筑安集团大厦

方案设计

福建筑安投资集团有限公司筑安集团大厦(工规变更)总
平面规划及建筑设计方案评审会专家组意见

筑安集团大厦(工规变更)总平面规划及建筑设计方案评审会意见回复

福建建工集团有限责任公司 Fujian Construction Engineering Group Co., Ltd.	
工程名称	1#楼七层平面图
设计阶段	施工图
设计单位	福建建工集团有限责任公司
项目负责人	XXX
专业负责人	XXX
审核人	XXX
审批人	XXX
日期	2024.06.01
图号	1#楼七层平面图
比例	1:100
备注	本图仅供参考，不作为施工依据。

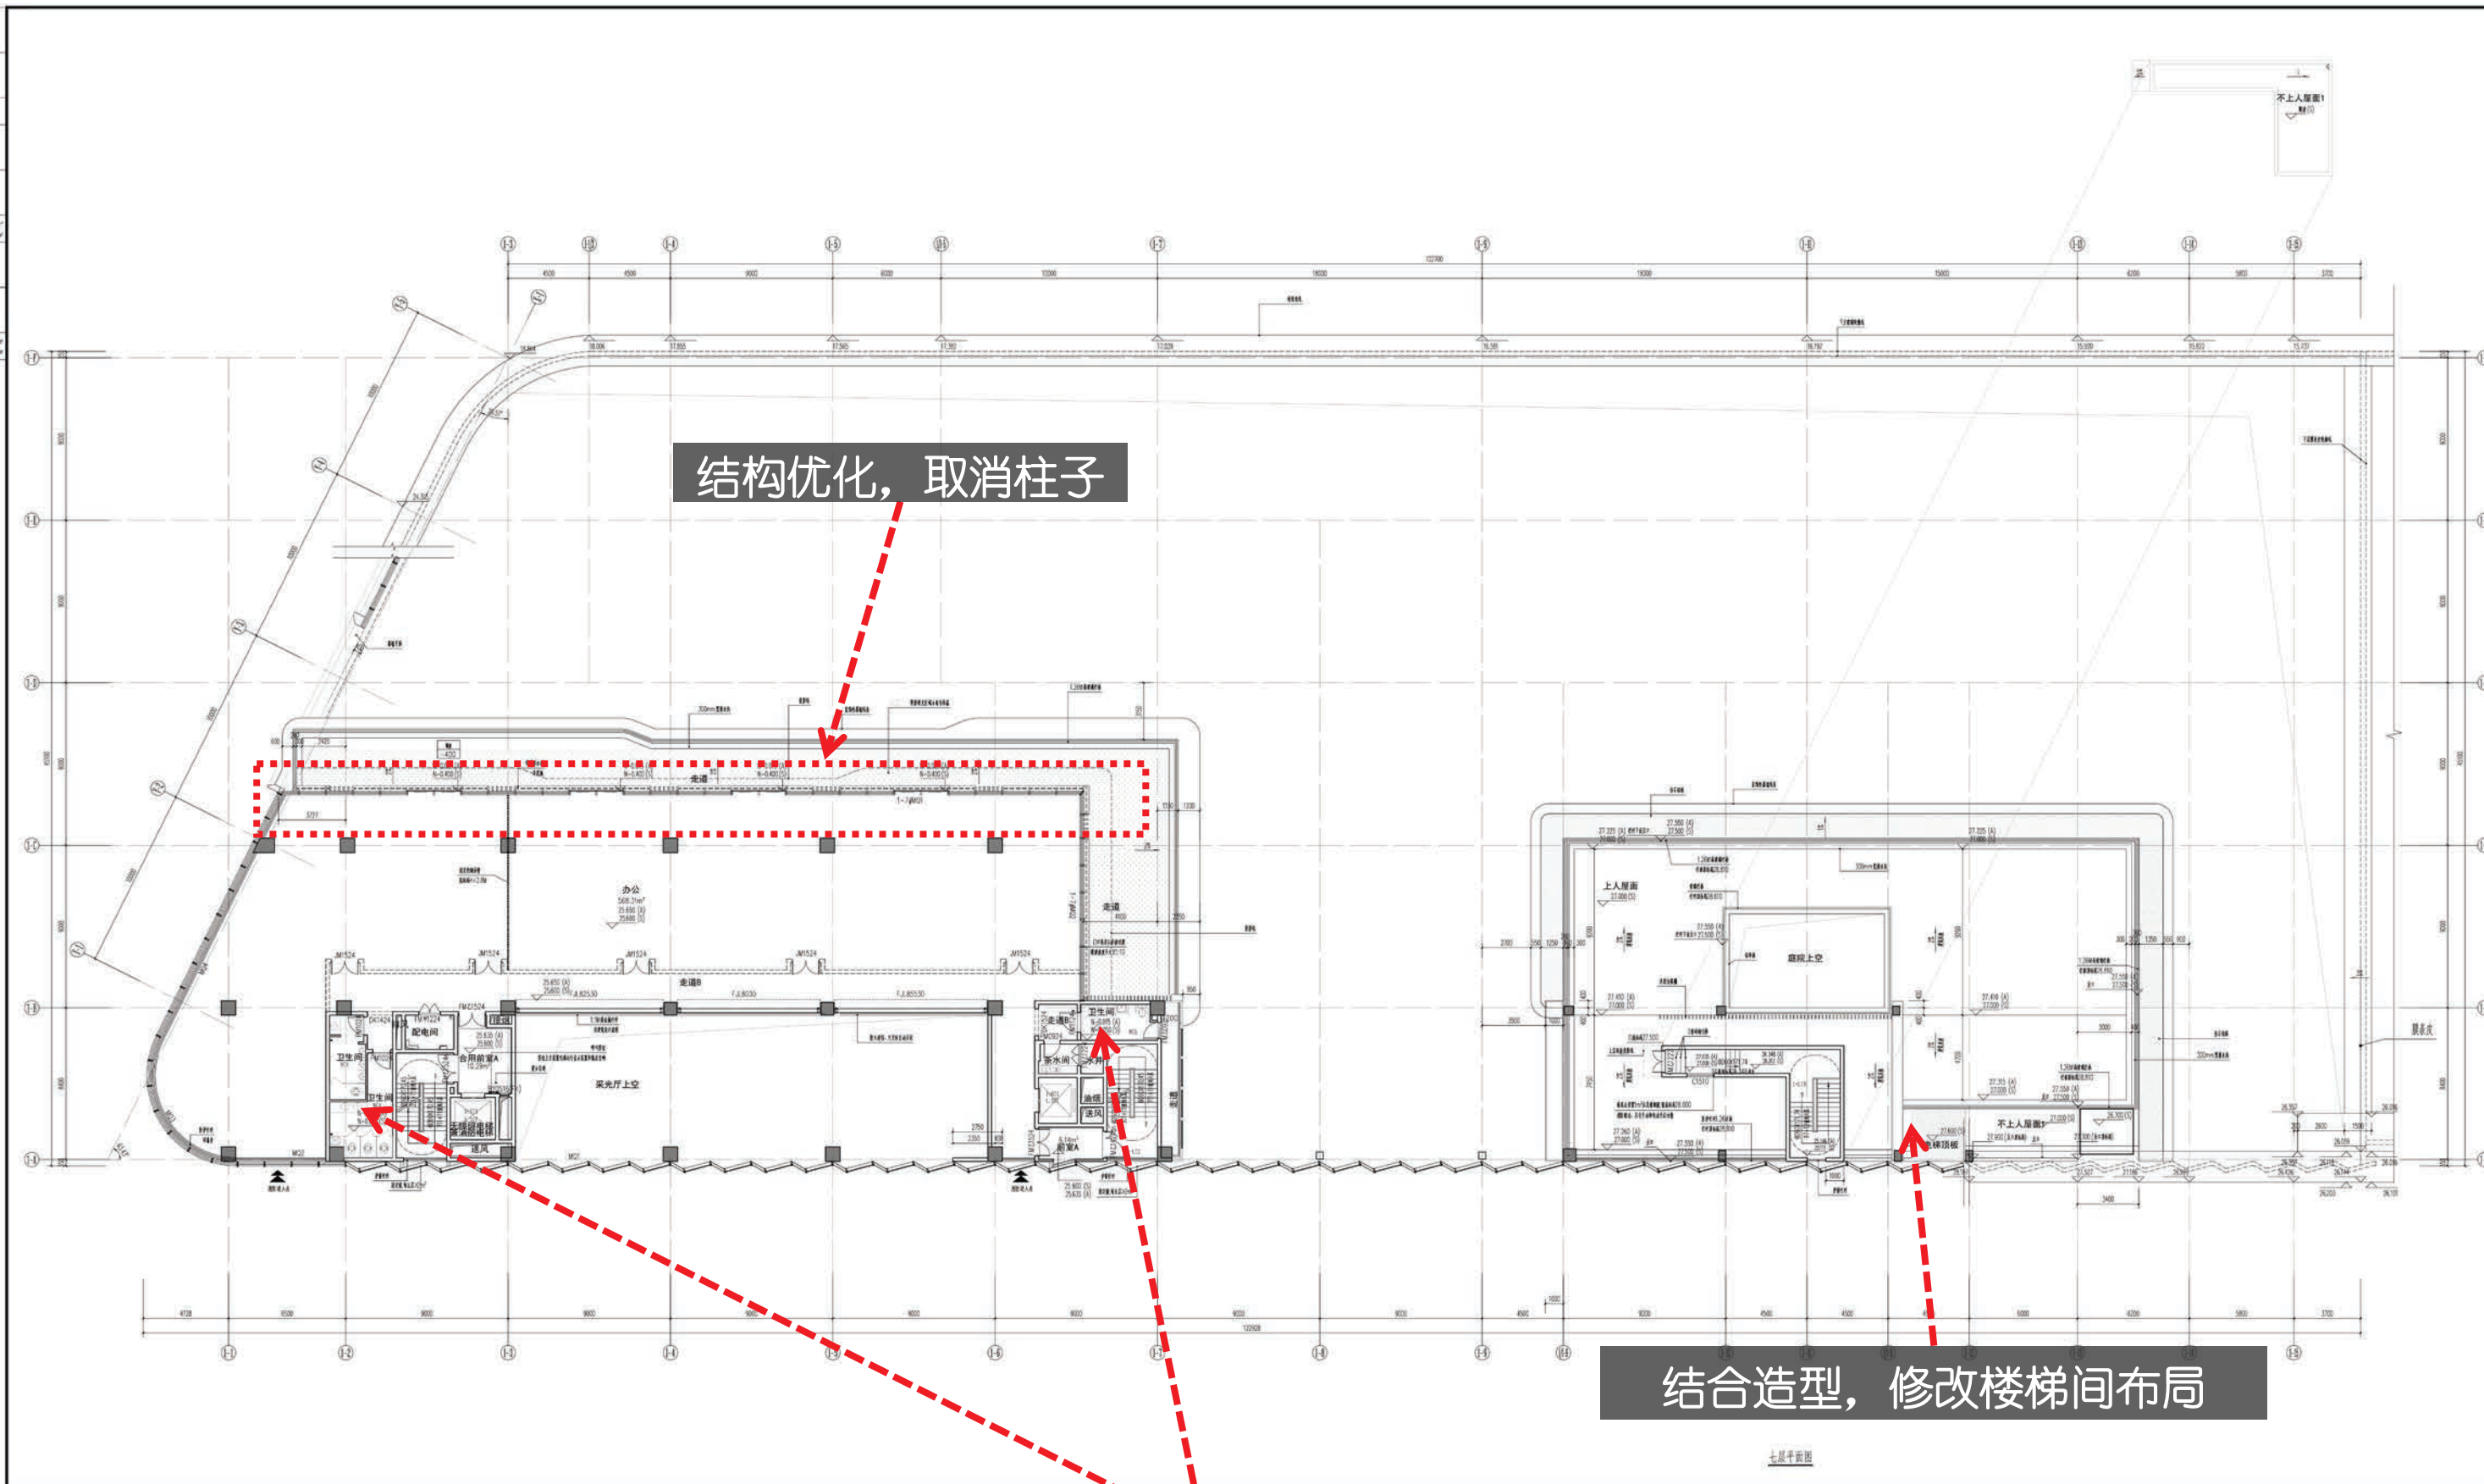
结构优化, 取消柱子

结合造型, 修改楼梯间布局

调整卫生间布局

1#楼3-3剖面图
技术图纸 | TECHNICAL DRAWING

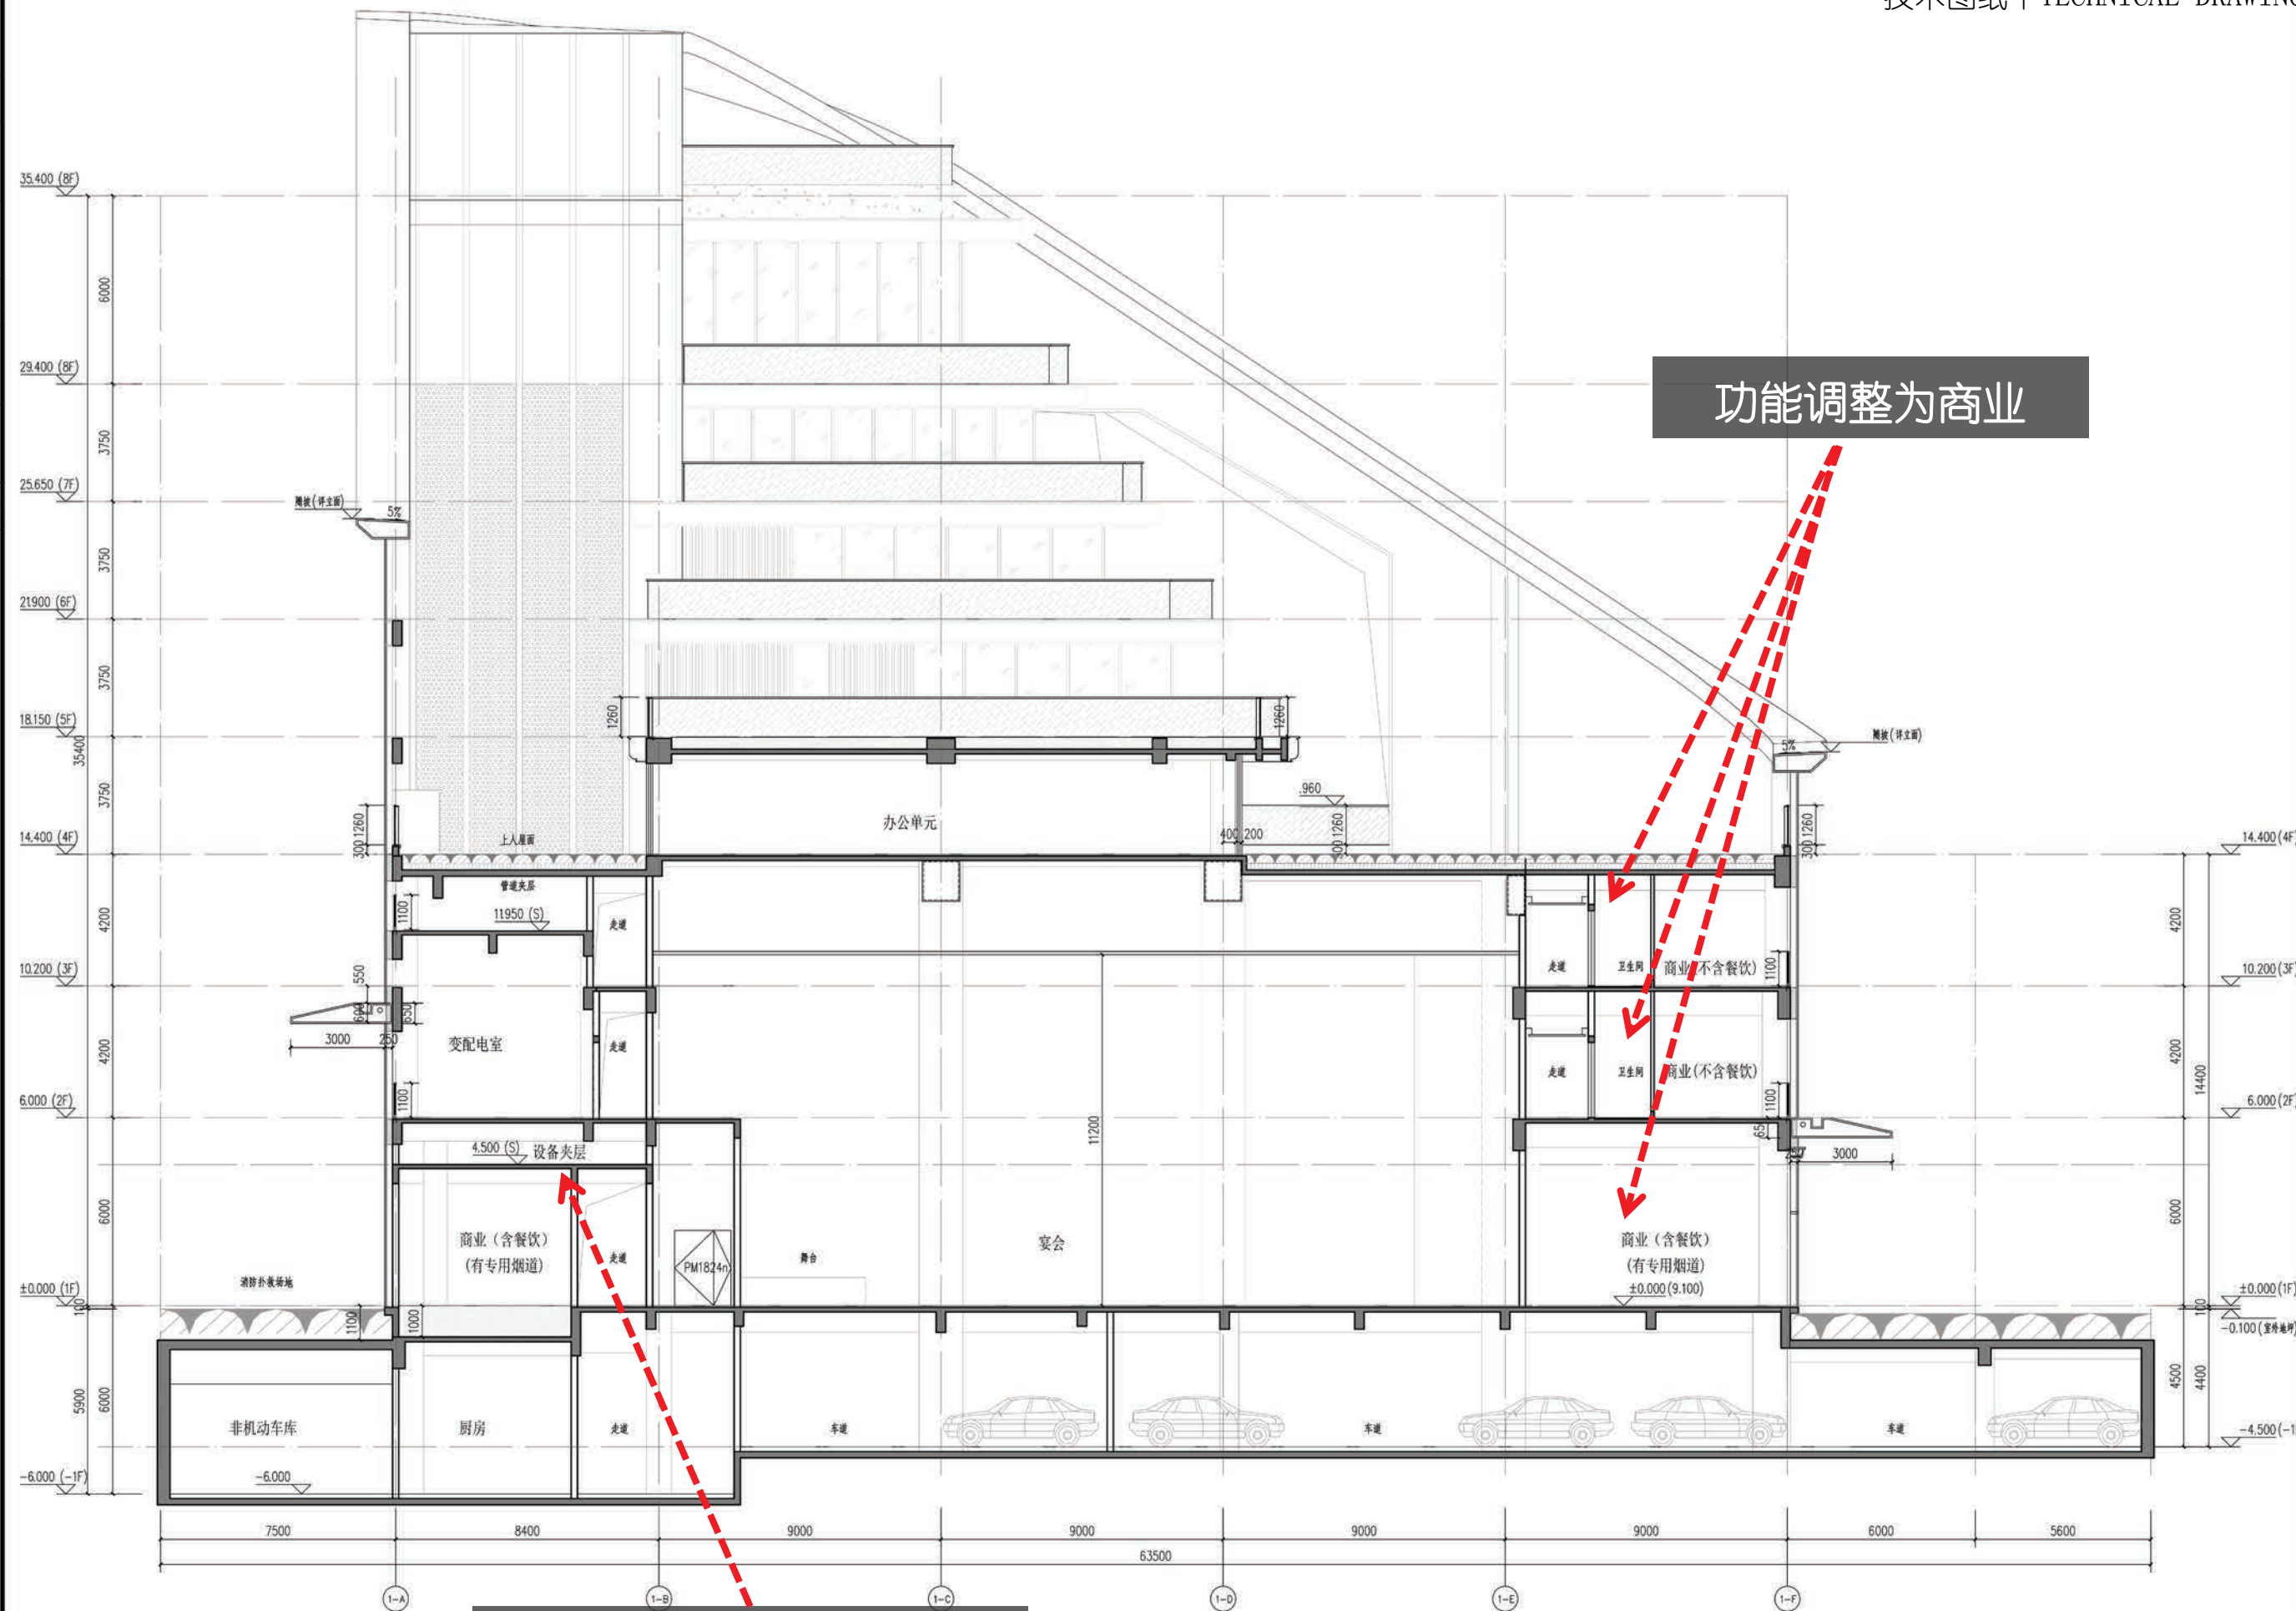
功能调整为商业

在4.5米标高新增设备夹层

2#楼平立剖面图
技术图纸 | TECHNICAL DRAWING

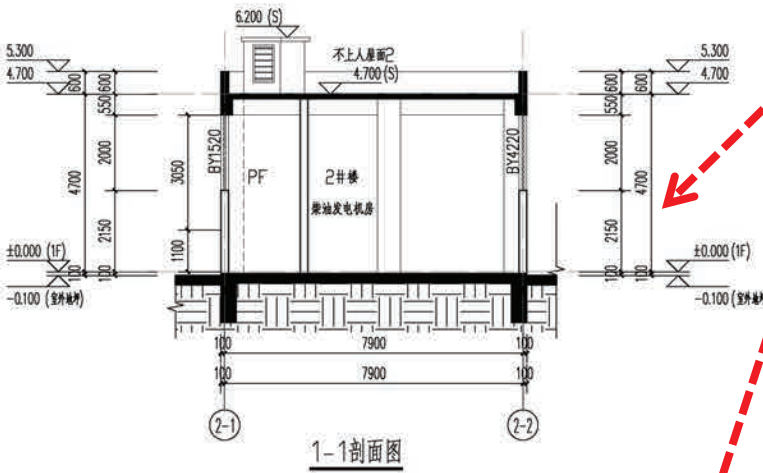
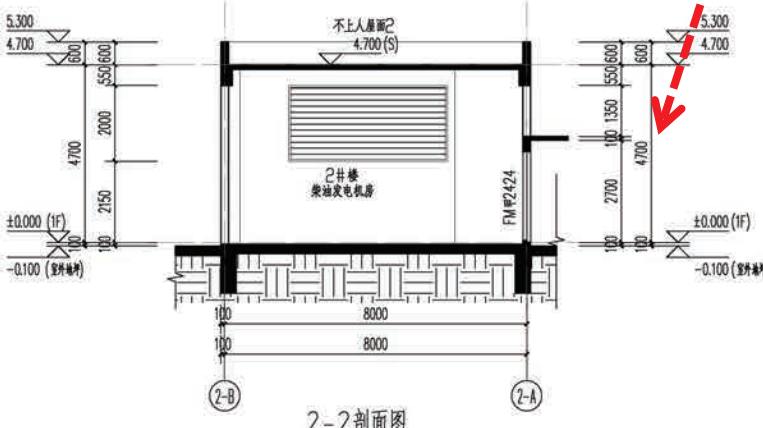
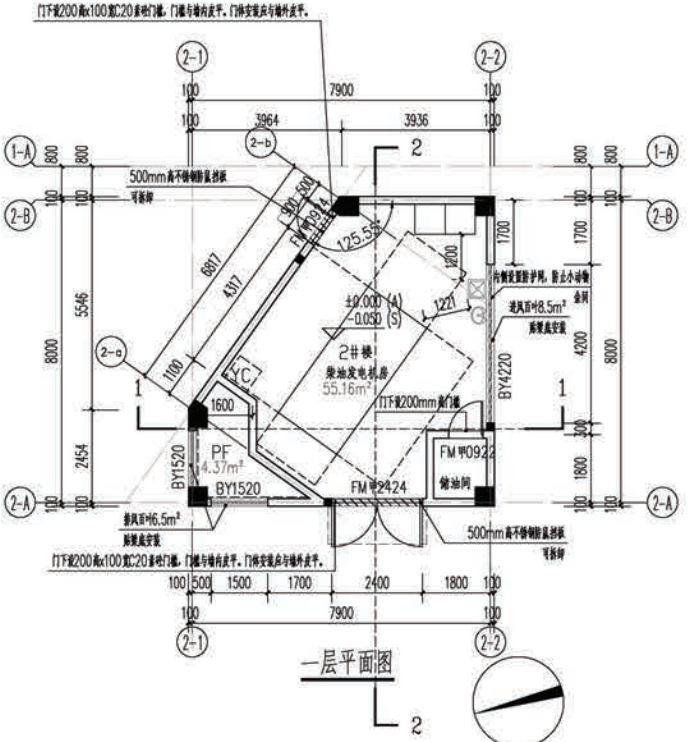
2#楼层高由原来5.4米改为4.7米
